Änderung Relay1 Relay2 Relais

⚠ Achtung: Änderung von der alten auf die neue Version des SmartDog!

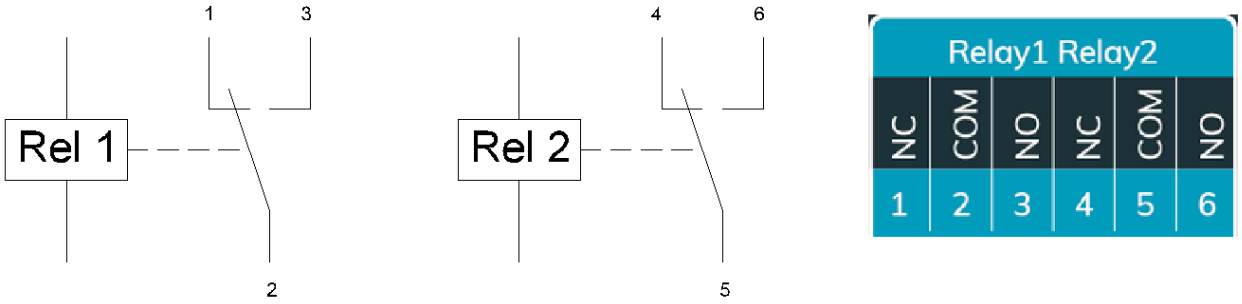
Beim Austausch eines SmartDog (inkl. Aufspielen der vorhandenen Konfiguration) muss die Relais-Verdrahtung angepasst werden.

Klemmenänderung (Alt → Neu)

Alte Version	Neue Version
Klemme 1	Klemme 3
Klemme 3	Klemme 1
Klemme 4	Klemme 6
Klemme 6	Klemme 4

Wenn zuvor die Schließer-Funktion über Klemme 3 genutzt wurde,

muss diese nach dem Tausch auf die neue Platine nun über Klemme 1 angeschlossen werden.

Bitte beachten Sie zusätzlich die Darstellung im beigefügten Bild!
